PCN

(product change notification)

Serie / Artikel Series / Item	**Serie 7852**	**SMT Buchsenleisten, RM 0,8x1,2 mm, stehend. 2-reihig** **SMT Females headers, 0,8x1,2 mm Pitch, Vertical, Double row**

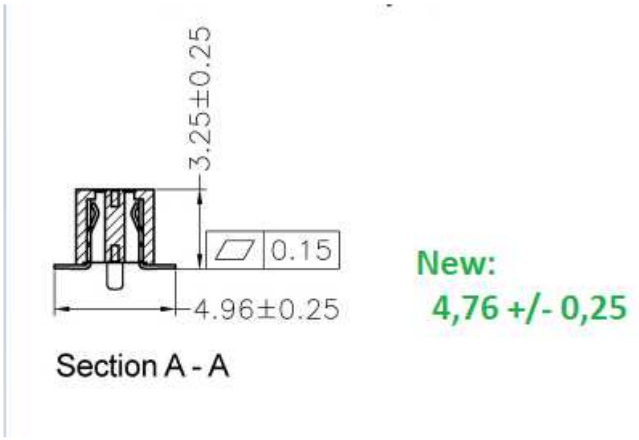
Aufgrund einer Werkzeugrevision ändert sich das C-Maß von 4,96 +/- 0,25 mm auf 4,76 +/- 0,25 mm.
Die Änderung gilt ab sofort.

Due to a tool revision, the C dimension changes from 4.96 +/- 0.25 mm to 4.76 +/- 0.25 mm.
The change applies immediately.
